「中央新幹線建設工事における大井川水系の水資源
の確保及び自然環境の保全等に関する引き続き
対話を要する事項」に対する見解(その2)

令和元年11月11日(月)

東海旅客鉄道株式会社

I 地質構造・水資源専門部会編

図 大井川沿い縦断面図

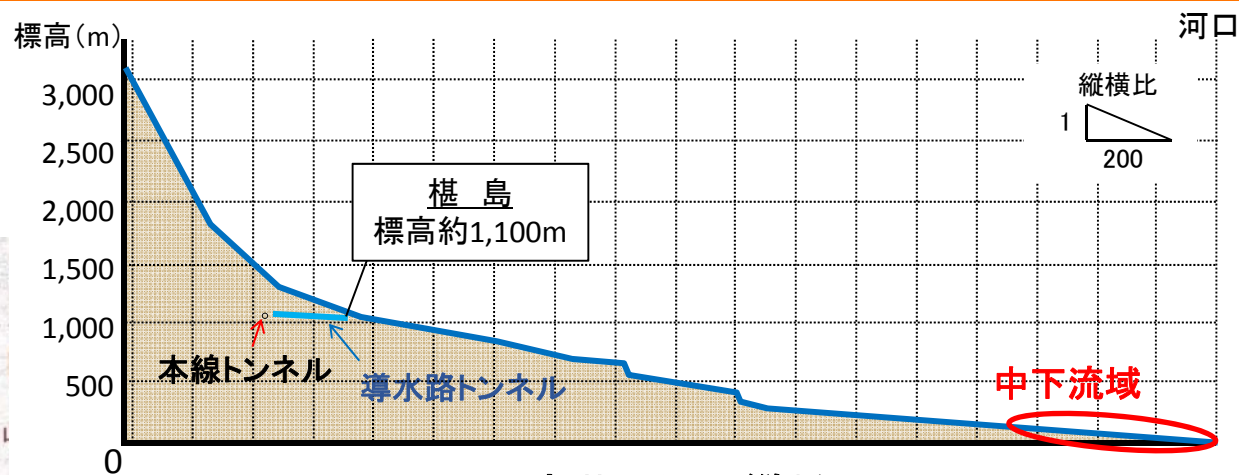
中下流域の地下水の影響評価の方法と評価期間についての明示。また、影響評価の基準や前提となる、自然変動の値と異常値との境の評価方法（流域にある井戸水の水位や成分分析を行うなど、どこから来た水があらかじめ特定しておき、事後の影響を評価するという手法を含む

- ・静岡県環境衛生科学研究所のレポート等では、大井川下流域近傍の地下水は大井川表流水由来である可能性が高いと考えられる、とされています。
- ・したがって、大井川の河川流量が減らなければ当該地下水も減少しないはずです。
- ・山岳トンネル掘削時に地下水変動が起こる影響圏は、トンネルから一定の範囲内で収束すると推定されています。
- ・その範囲は手法により違いはあるがトンネル片側に約3～14kmの範囲となっています。
- ・一方、本工事のトンネル掘削箇所と大井川中下流域とは、約100km離れています。
- ・したがって、トンネル掘削工事が大井川中下流域の地下水に影響を及ぼすとは考え難いと推測していますが、ご懸念を踏まえ地下水の成分分析等を実施していきます。

図 発生土置き場候補地の位置平面図

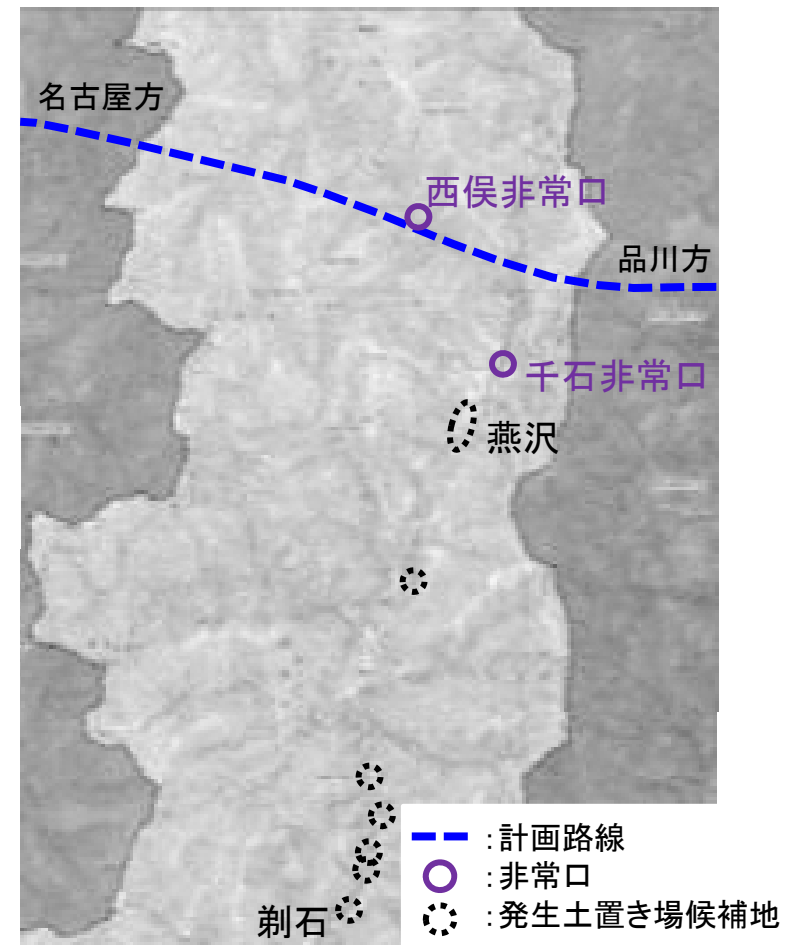
- (1) 発生土置き場の設計が正しいか判断するために必要な、発生土の体積を記載した発生土置き場の設計図や土砂崩壊のシミュレーション条件、この設計に至った過程の確認

- ・発生土置き場の候補地は、過去に伐採が行われた範囲の中で、できる限り過去に電力会社を使用した工事ヤード跡地や人工林等から選定しました。また、工事用車両の運行による影響を低減するため、非常口からできる限り近い箇所を選定し、環境影響評価準備書の段階において、お示しました。
- ・その後、準備書に対する静岡県知事意見において、扇沢源頭部の発生土置き場の安全性に関するご意見があり、扇沢源頭部の発生土置き場を回避することで環境への影響の回避及び低減（植物重要種の生育地回避、改変区域の縮小など）を図られることから、扇沢源頭部の発生土置き場を回避し、燕沢付近を中心とする発生土置き場計画としました。また、地元井川地区からの要望を踏まえ、荊石付近も発生土置き場の候補地として検討を進めています。

- ・発生土置き場の設計は、土砂崩壊などが起きないように地質調査に基づき安定した地盤の上に発生土を置き、法面の勾配や擁壁、排水設備の構造も、「静岡県林地開発許可審査基準及び一般的事項」に基づき設計し、さらに安全性を高めるため、耐震の考え方などで鉄道や道路の設計基準も一部で適用しながら、安全な計画とします。
- ・発生土置き場の維持管理は、工事完了後も将来にわたって当社が責任を持って行っていきます。

○盛土付近の河道閉塞と土石流のピーク流量の比較

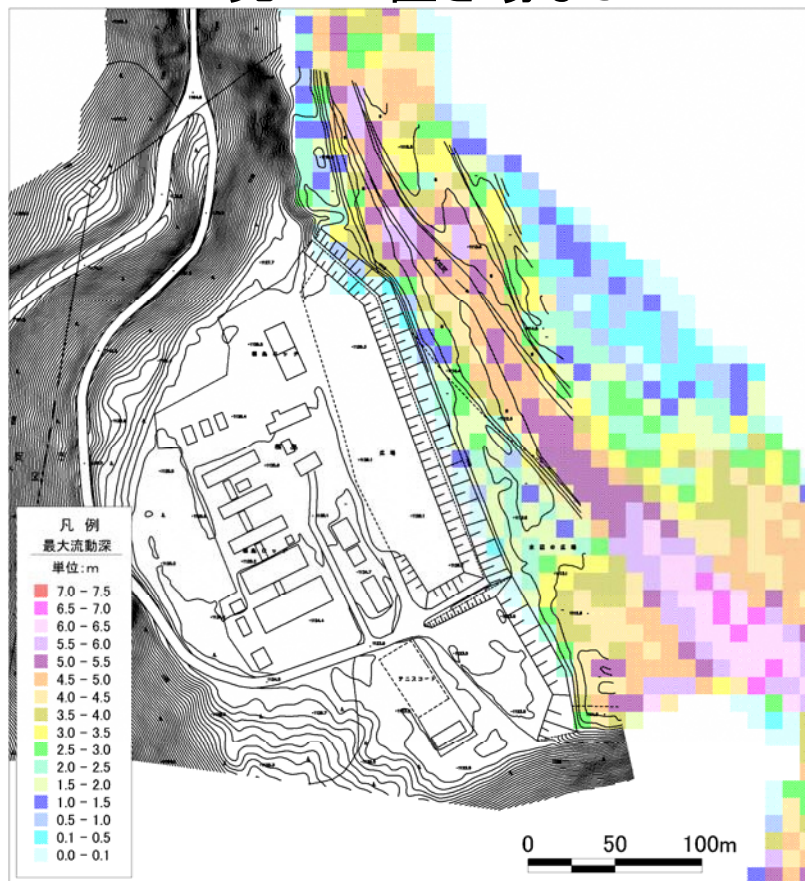
(2) 河道閉塞による発生土置き場への影響の確認

河道閉塞が発生し、決壊したと仮定した場合は、上千枚沢から土石流が発生した場合よりもピーク流量が小さいため、下流側への影響も小さい。

図 トンネル湧水、河川・沢の流量・水質等調査に関する体制（イメージ）

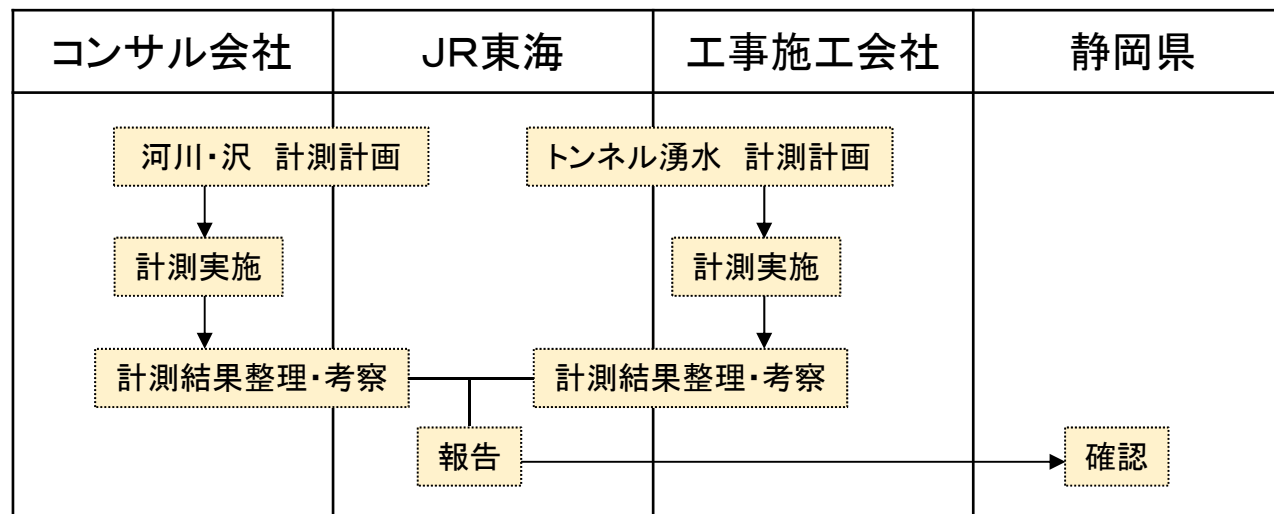
(2)工事の進行に伴い変化する水量や水質、水温に加え、地質も含めた監視体制をいつまでに構築するのかの明確化

・トンネル掘削開始前までに監視体制を構築します。

○工事に伴うリスクと対処(トンネル掘削中)

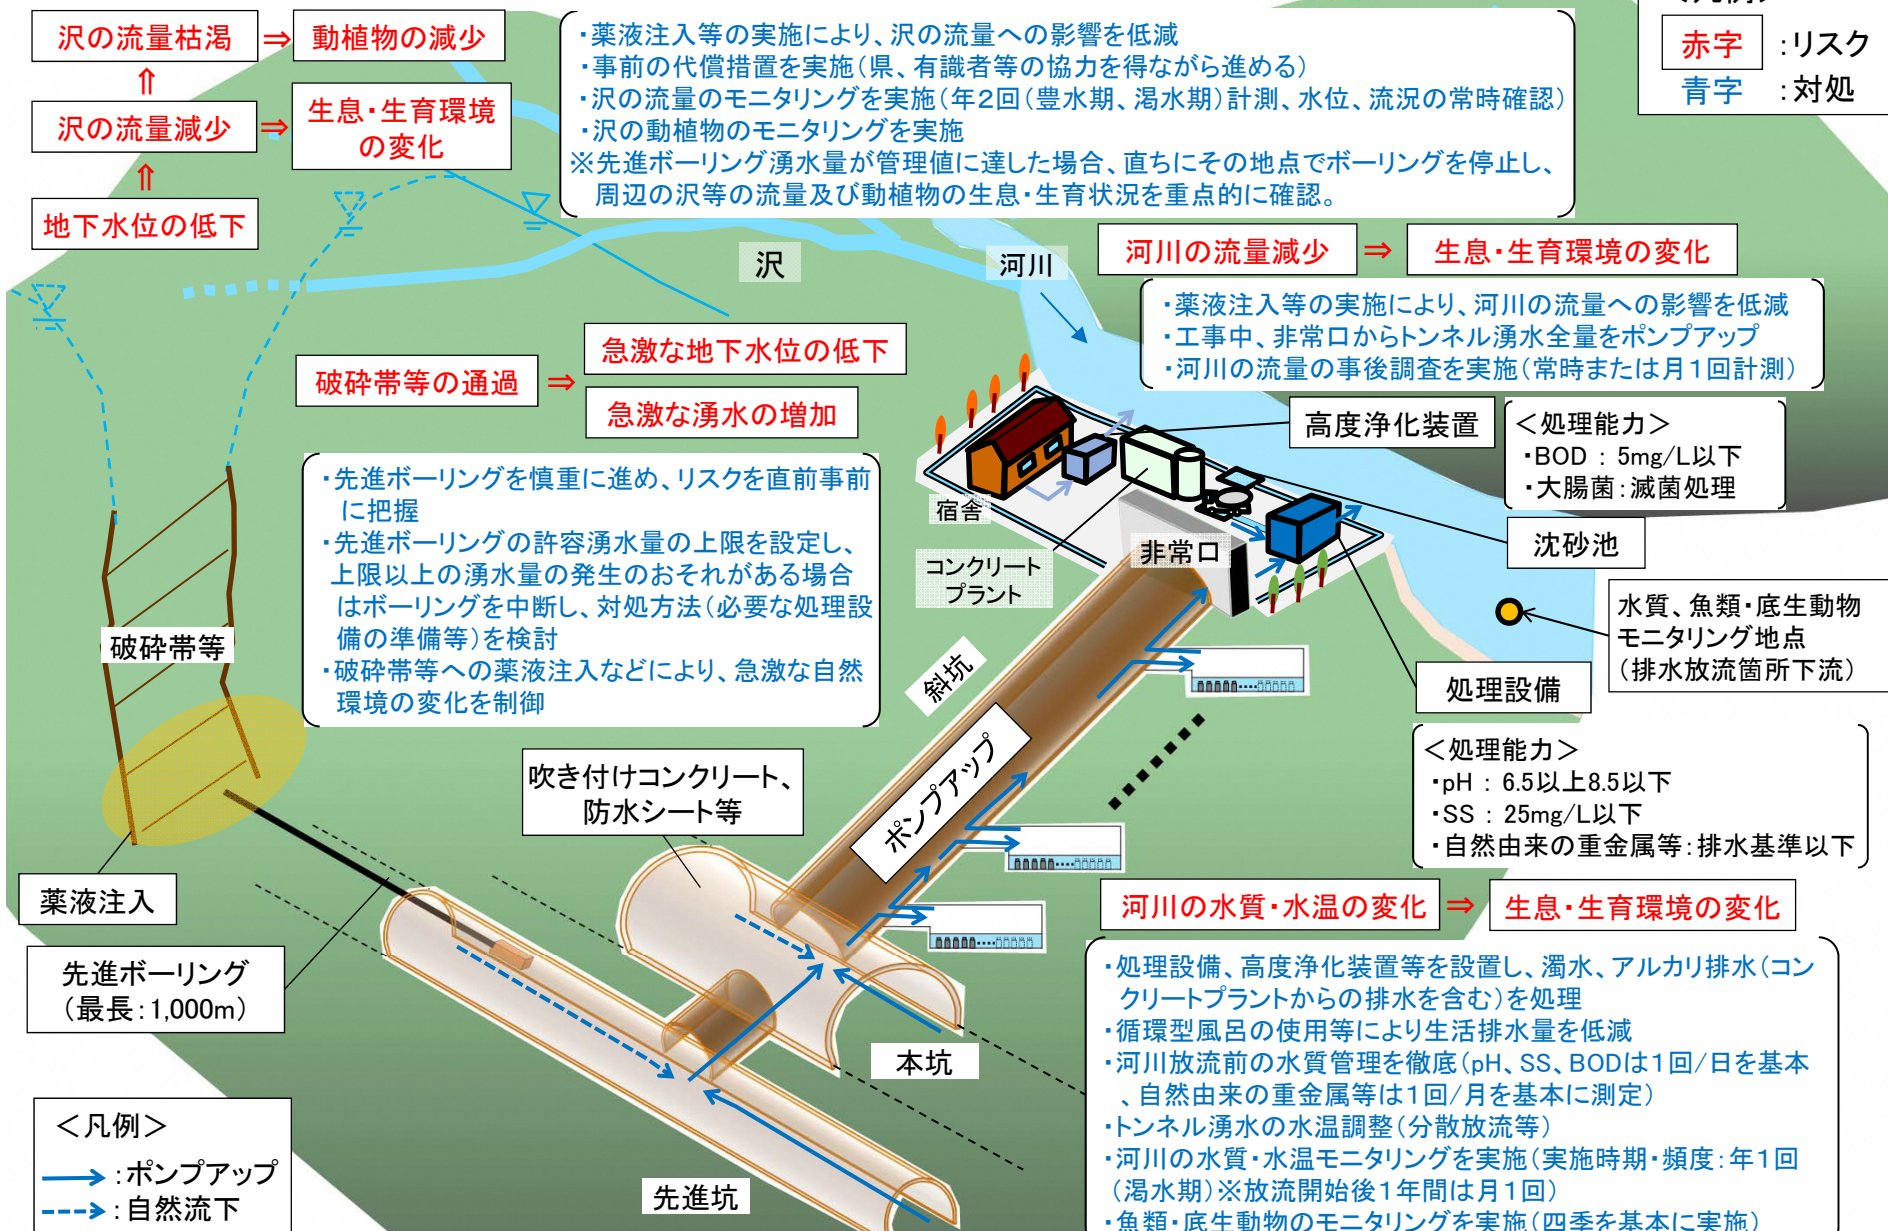
(1) JR東海は、モニタリングを行うことで、生態系への影響を確認するとしているが、影響の有無を確認するためには、工事着手前の生態系の状況を正確に把握する必要がある。工事による減水等の生息環境の変化の影響によって(特に影響を受けやすいものについて)何がどういう影響を受け、どういう事態が生じるリスクがあるかについての明確化(定性的でよい)

○沢等の流量予測結果(渇水期(11月)):トンネル掘削完了後恒常時

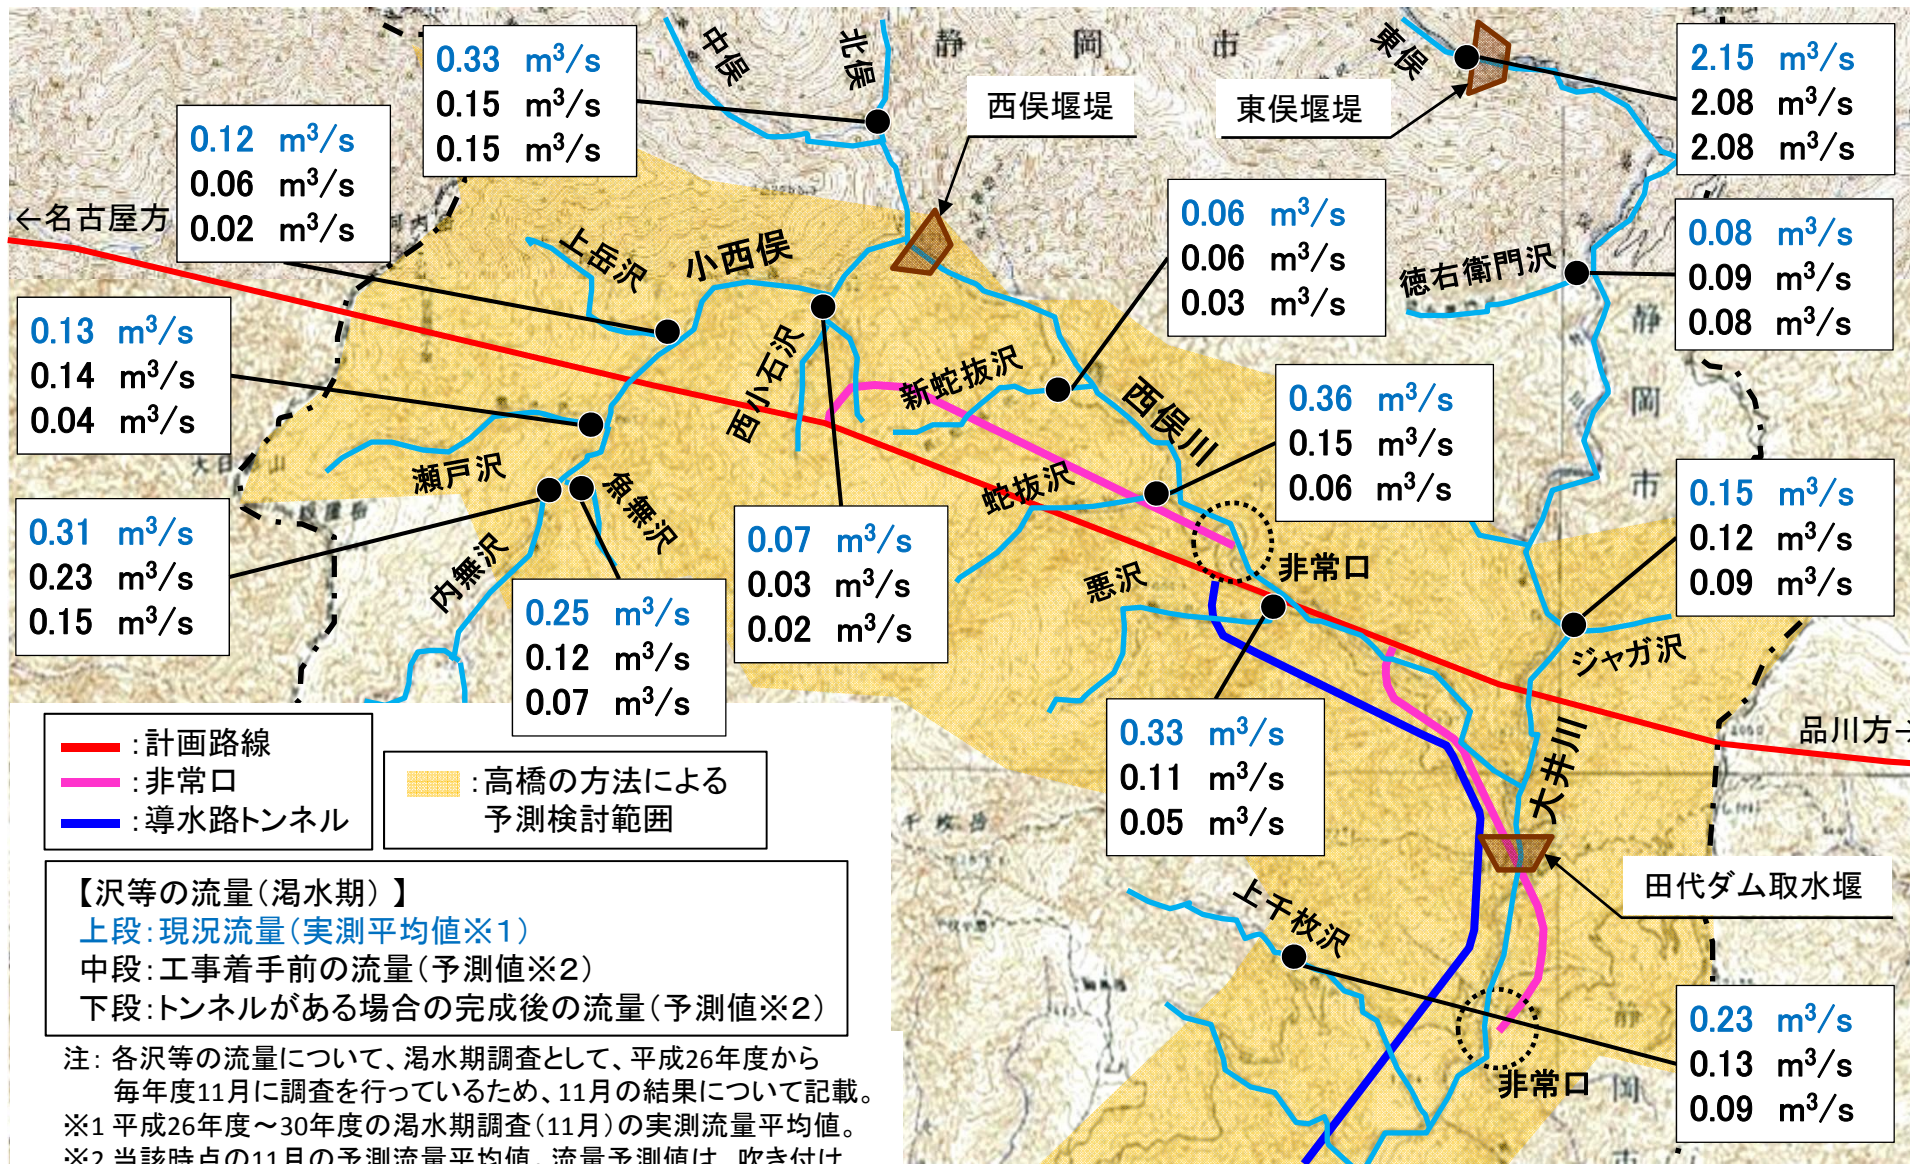
(3) 生息状況に影響を与える可能性のある具体的な箇所における沢等の流量変化の予測値(現況との比較を含む)について、図を用いて文章により説明

- ・沢等の流量の予測結果は、吹き付けコンクリート、防水シート、覆工コンクリート及び薬液注入等を実施しない条件で算出したものです。
- ・トンネル掘削においては、吹き付けコンクリート、防水シート、覆工コンクリートを施工し、必要により薬液注入等を実施することで流量への影響を低減していきます。
- ・また、トンネル掘削中は、沢等における水位、流況の常時確認や年2回の流量計測を行うとともに、先進ボーリングの湧水量が管理値に達した場合には、直ちにその地点でボーリングを停止し、周辺の沢等の流量及び動植物の生息・生育状況を重点的に確認します。トンネル掘削時にも、当該地点手前で掘削を一時中断し、周辺の沢等の流量及び動植物の生息・生育状況を重点的に確認しながら、慎重に工事を進めます。
- ・工事中のトンネル上部の沢等の流量のリアルタイムのモニタリングに限界がある一方、沢の流量への影響が生じてからでは、希少な動植物への環境保全措置が間に合わないおそれがあることから、事前の代償措置等について検討・実施してまいります。

図 動植物調査に関する体制(イメージ)

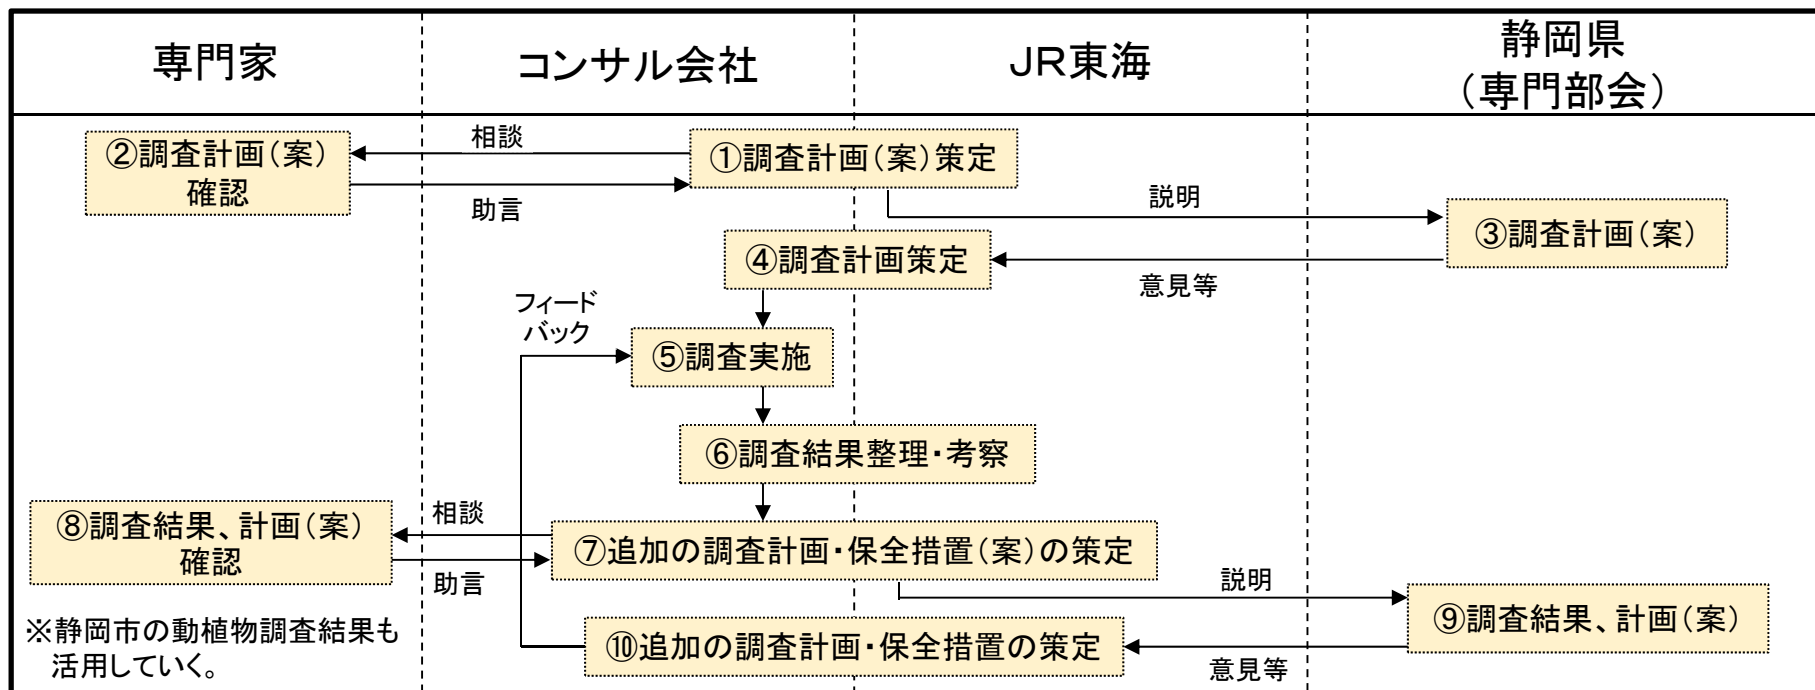
(6) 調査やモニタリングの内容・質を担保するため、技術者の配置等体制の明確化

- ・動植物に関する事後調査、モニタリングについては、コンサルタント会社の社員等が実施することを考えていますが、それぞれの調査に精通したものが調査を行ってまいります。
- ・調査計画については、専門家にご助言を頂きながら策定します。また、調査結果を専門家にご報告のうえ、必要により調査計画の見直し等を行ってまいります。
- ・具体的な調査計画は、環境保全連絡会議生物多様性専門部会へご説明し、ご意見を踏まえたうえで調査を行ってまいります。

図 発生土置き場候補地の位置平面図

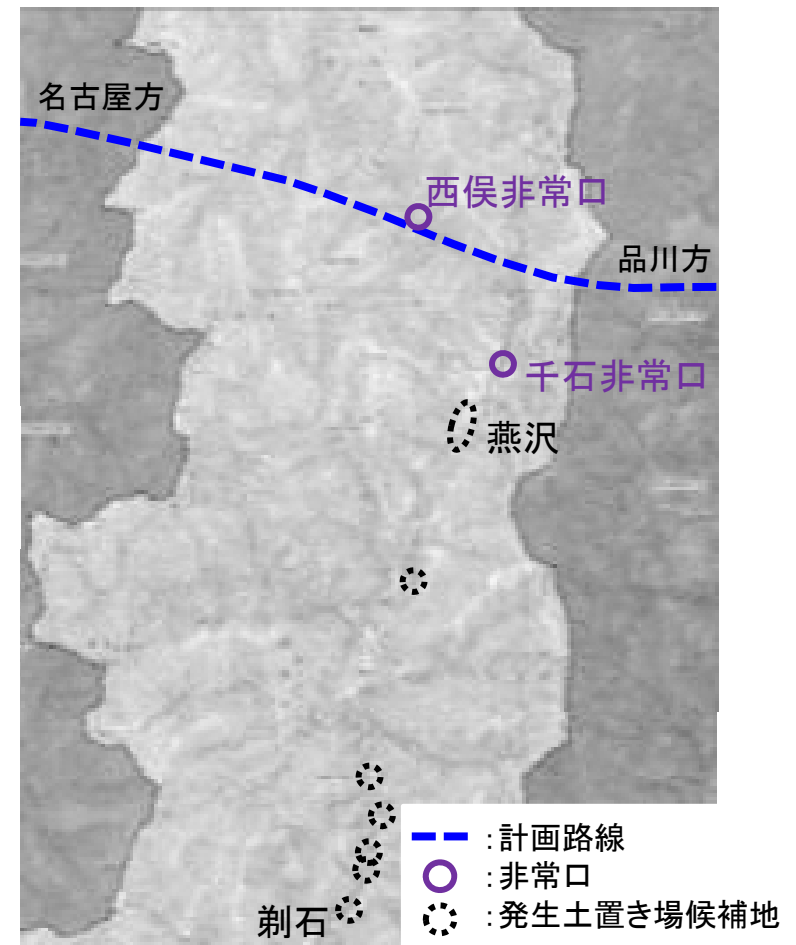
発生土置き場における濁水等の処理は、JR東海からは具体的な図面等は示されていない。調整池等の規模や能力が十分であるかを確認するため、緑化計画と併せて、平面図と立面図を用いた計画内容の(文章による)明確化

- ・発生土置き場の候補地は、過去に伐採が行われた範囲の中で、できる限り過去に電力会社を使用した工事ヤード跡地や人工林等から選定しました。また、工事用車両の運行による影響を低減するため、非常口からできる限り近い箇所を選定し、環境影響評価準備書の段階において、お示しました。
- ・その後、準備書に対する静岡県知事意見において、扇沢源頭部の発生土置き場の安全性に関するご意見があり、扇沢源頭部の発生土置き場を回避することで環境への影響の回避及び低減(植物重要種の生育地回避、改変区域の縮小など)を図られることから、扇沢源頭部の発生土置き場を回避し、燕沢付近を中心とする発生土置き場計画としました。また、地元井川地区からの要望を踏まえ、荊石付近も発生土置き場の候補地として検討を進めています。

- ・発生土置き場の設計は、土砂崩壊などが起きないように地質調査に基づき安定した地盤の上に発生土を置き、法面の勾配や擁壁、排水設備の構造も、「静岡県林地開発許可審査基準及び一般的事項」に基づき設計し、さらに安全性を高めるため、耐震の考え方などで鉄道や道路の設計基準も一部で適用しながら、安全な計画とします。
- ・発生土置き場の維持管理は、工事完了後も将来にわたって当社が責任を持って行っていきます。
